TERRITOIRE DU RUANDA-URUNDI

Constructions
standardisées

Constructions standardisées

Constructions standardisées

Extrait du Plan
 des
 TRAVAUX PUBLICS N° 525

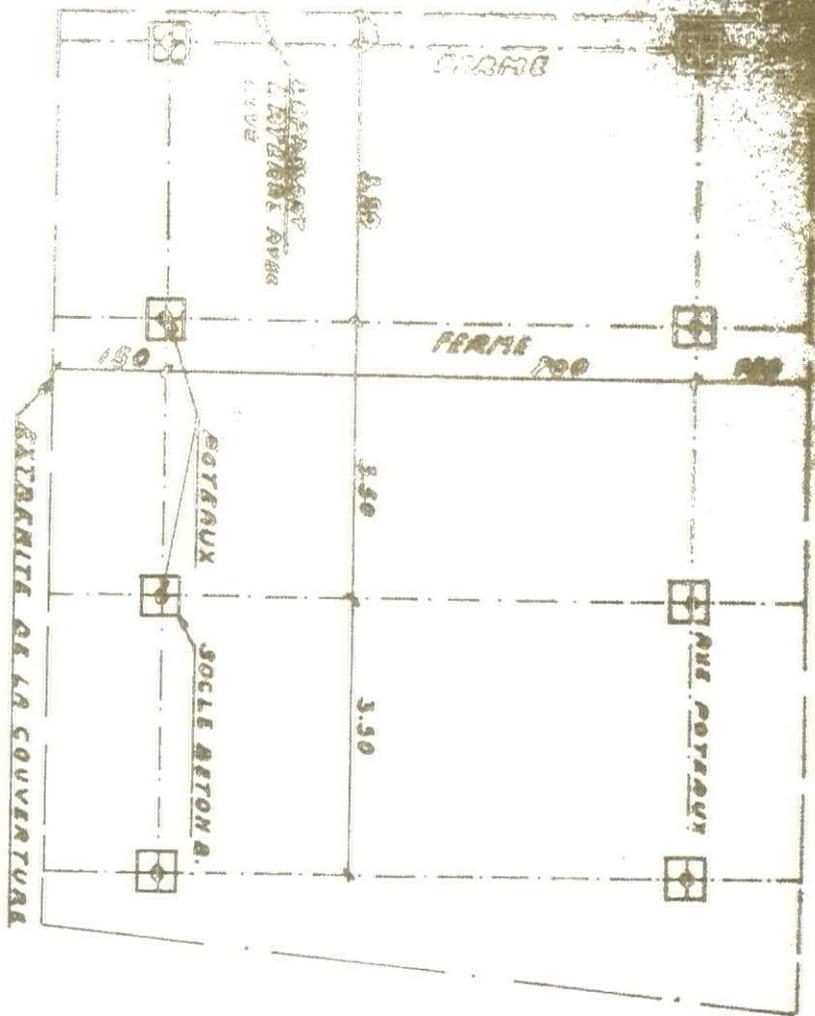
L'écartement des poteaux d'essature a été prévu à 3,5 m. x 7 m. avec espacements de toiture de 1,90 m. utilisables soit comme barreaux, soit comme locaux, portant la surface couverte à 3,50 m. x 10 m.

En première approximation, il est prévu de stocker dans chaque magasin, 20 unités de 3,50 m. x 7 m., comprenant les poteaux, les fermes et les tôles de couverture.

Il est cependant envisagé de commander ces toits auto-portants de toiture soit en tôle d'acier galvanisée, soit de préférence en aluminium, celui-ci étant beaucoup plus isolant et permettant, dans certains cas, d'éviter les frais d'un plafond.

En première approximation, le prix de revient, monté sur terrain plat, sans plafond, est estimé à 16.000,- francs par travée (3,50 m.).

Suite à votre lettre n° 2540/T.P. du
12 avril 1960, j'ai l'honneur de porter
à votre connaissance que le prix est ^{actuellement} ~~actuel-~~
lement supérieur à celui des charpentes
classiques (madriers 5 x 10 ou 5 x 15)°.

Dans le cas des murs en briques, les
poteaux métalliques paraissent inutiles et
dans le cas de murs en adobes, ils reviennent
plus chers que des piliers en briques°.-
